**Avis de la Mission Régionale
d'Autorité environnementale
de Provence-Alpes-Côte d'Azur
sur le projet de centrale photovoltaïque au sol sur le
site des "Grandes Blaches" à Mison (04)**

n°Garance – 2020 - 2621

n° MRAe – 2020APPACA30

Figure 3: Plan de masse (source : p. 34 - EI)

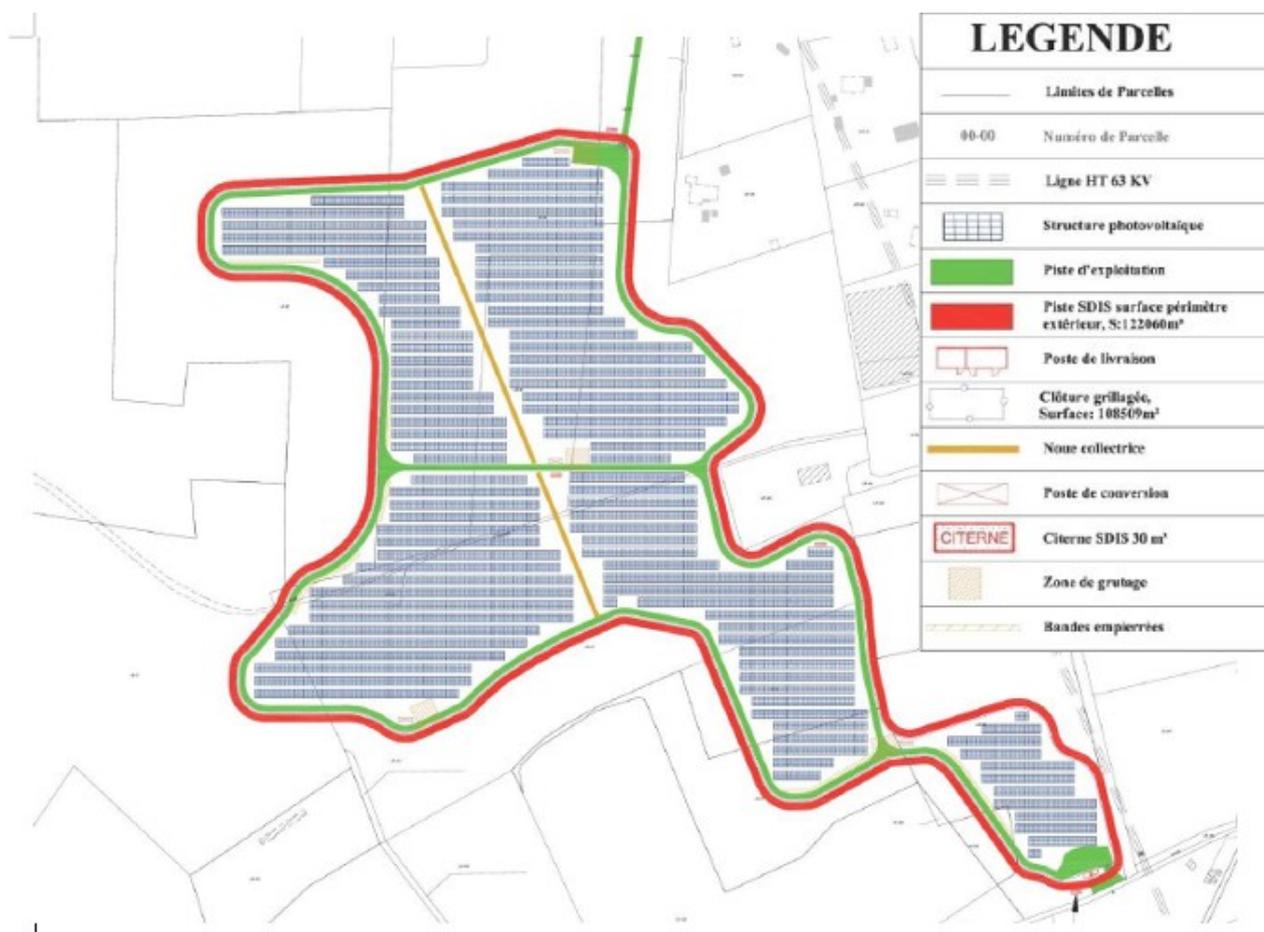
L'installation de l'ensemble de ces équipements ajoutée aux surfaces concernées par l'obligation légale de débroussaillage⁴ (OLD) porte la surface totale du projet à 25 ha.

La MRAe recommande de revoir le périmètre et l'étude de projet en intégrant le raccordement électrique externe jusqu'au poste source (tracé et nature des travaux) et de compléter le dossier en conséquence..

Figure 5: Parcelles concernées par les mesures de compensation (source : EI - p.186)

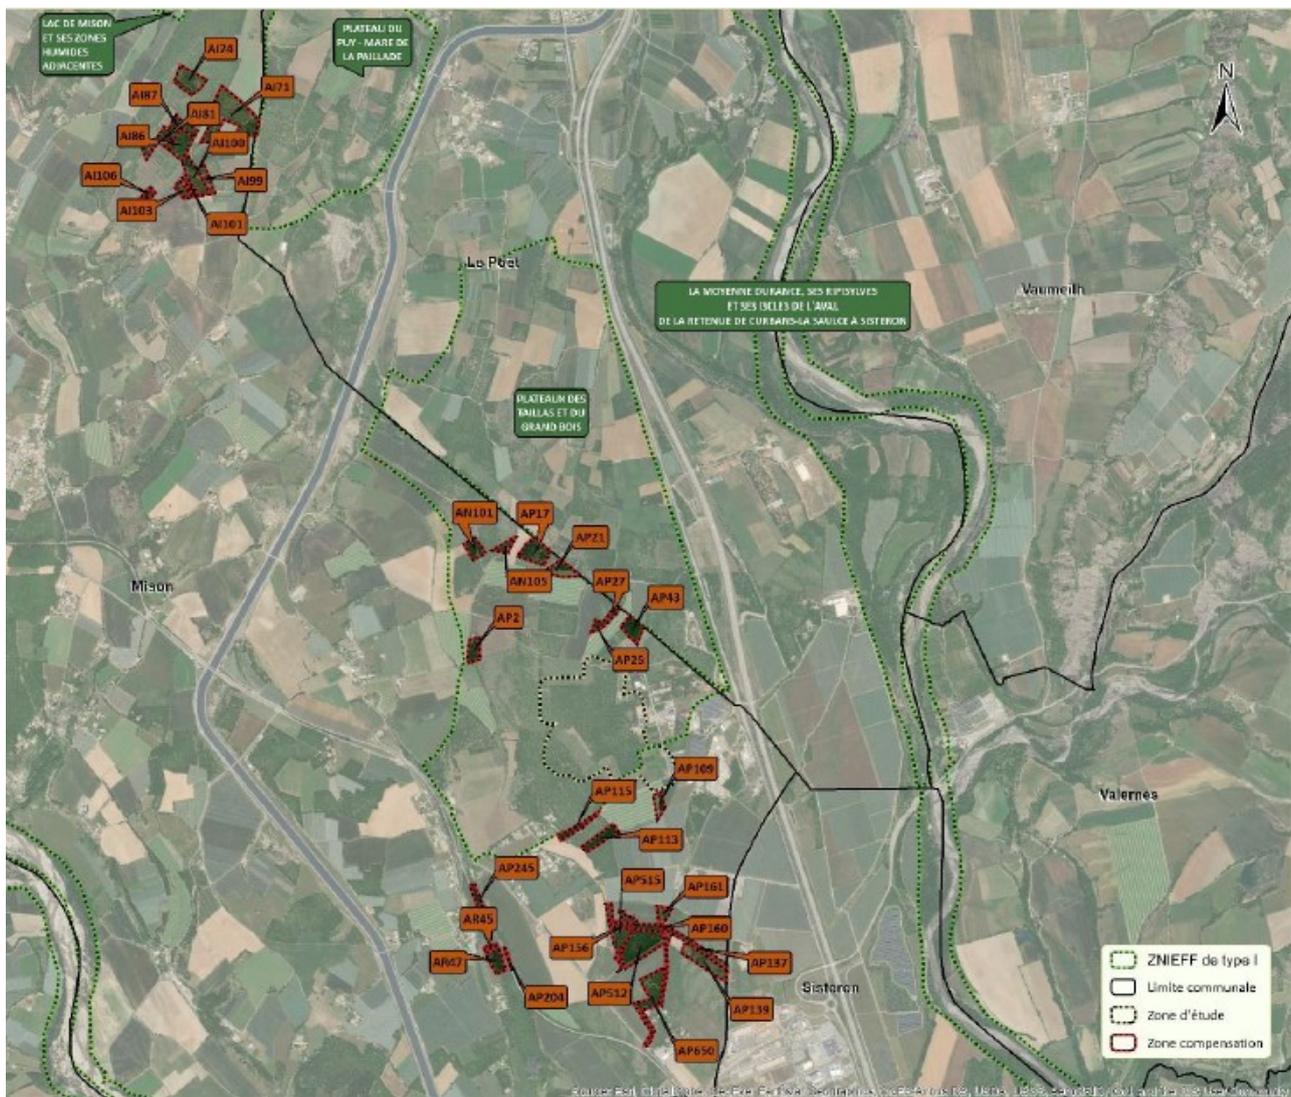
Néanmoins, le peu d'éléments contenus dans le dossier ne permettent pas d'apprécier avec l'efficacité écologique de la compensation :

- la faible superficie des parcelles proposées (taille moyenne inférieure à 1,2 ha) peut réduire l'efficacité écologique de la compensation ;
- la compensation porte sur des parcelles déjà boisées et pour la plupart en bon état de conservation, pour une superficie totale tout juste équivalente à la surface impactée (parc photovoltaïque et OLD) ;
- l'utilisation actuelle de ces parcelles par les chiroptères, qui concentrent les plus forts enjeux de conservation du projet, demeure inconnue, en l'absence d'un état initial de la biodiversité ;
- l'absence d'analyse sur la zone d'étude élargie des fonctionnalités écologiques favorables aux chiroptères ne permet pas de justifier la pertinence de la localisation géographique des zones proposées à la compensation, d'autant plus qu'elles concernent un grand nombre de parcelles de petite taille et relativement peu connectée entre elles.

De manière générale, la compensation de milieux forestiers âgés et de bonne qualité devrait reposer sur des ratios de compensation supérieurs à celui proposé ici, sur la mise en place d'îlots de sénescence (et non de vieillissement) de plusieurs hectares d'un seul tenant, et la définition

d'indicateurs de suivi précis de la qualité du peuplement forestier et de la dynamique des populations d'espèces protégées fréquentant ces milieux.

La MRAe recommande de réévaluer les impacts résiduels sur les espèces d'oiseaux et de chiroptères et de revoir l'application de la séquence « éviter, réduire, compenser » (ERC) sur ces compartiments biologiques. En particulier, s'agissant des mesures de compensation, la MRAe recommande de définir des mesures adaptées aux milieux impactés (milieux forestiers âgés et de bonne qualité) en proposant des dispositions portant sur des espaces connexes plus importants.
